Enquête publique relative aux modifications apportées à l'autorisation environnementale accordée le 24 Avril 2018 à la société Epuisay Energie pour la construction et l'exploitation d'un parc éolien à Epuisay

Avis sur le projet de parc éolien d'Épuisay (41)

Avis délibéré de la MRAe Centre-Val de Loire n°2023-4359 en date du 10 novembre 2023

OBJET : Projet éolien JPEE à Epuisay – demande de contribution au porter-à-connaissance

Localisation et implantation du projet (source : « porter à connaissance », page 8)

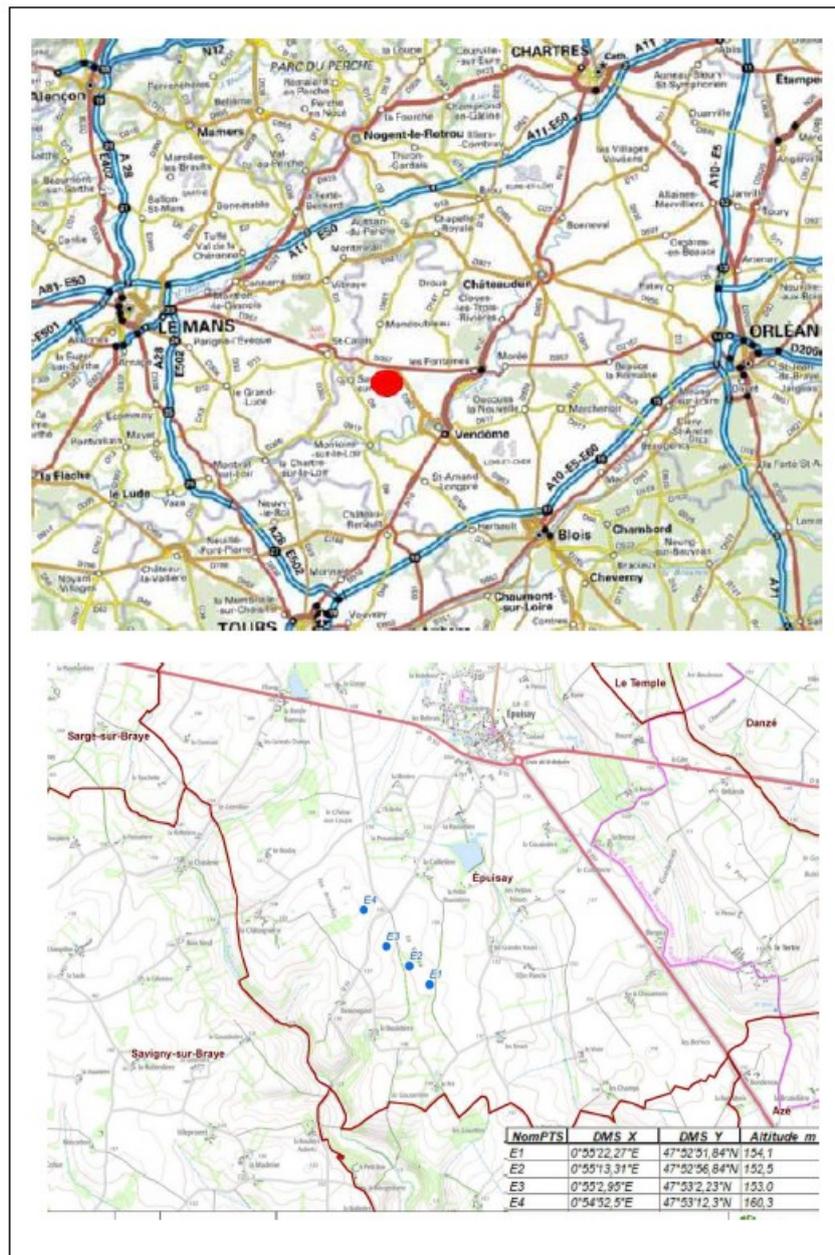
Le pétitionnaire prévoit un réseau électrique inter-éolien en souterrain qui n'évolue pas par rapport au projet autorisé. Concernant le raccordement externe, le « porter à connaissance » identifie seulement les postes sources les plus proches (Mondoubleau, Saint-Calais et Vendôme). Il ne décrit ni les tracés ni les modalités de travaux. Les éléments présentés à l'appui du dossier ne permettent pas d'apprécier les incidences effectives du raccordement sur le milieu naturel.

L'autorité environnementale recommande de compléter l'étude d'impact par une évaluation des incidences des modalités, de raccordement du projet au réseau, susceptible d'être mises en œuvre³.
